**Всемирный форум для согласования правил  
в области транспортных средств**

**Правила № 90 ООН**

### **Предложение по поправкам к Правилам № 90 (сменные тормозные накладки)**

**Представлено экспертом от Италии\***

Рис. 2

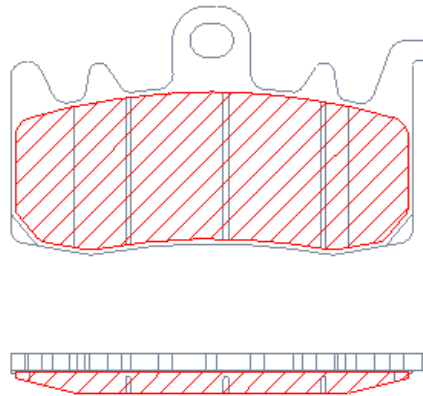
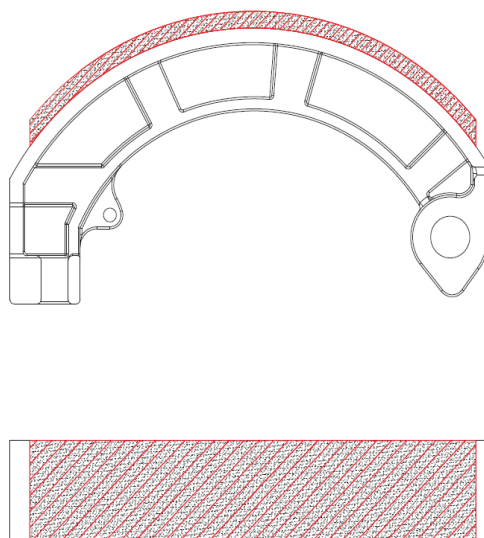
Площадь фрикционного материала означает всю зону, расположенную внутри периметра тормозной накладки (см. зону с красной косой штриховкой на рис. 1, **рис. 2**), и, таким образом, включает любые имеющиеся канавки и/или фаски:
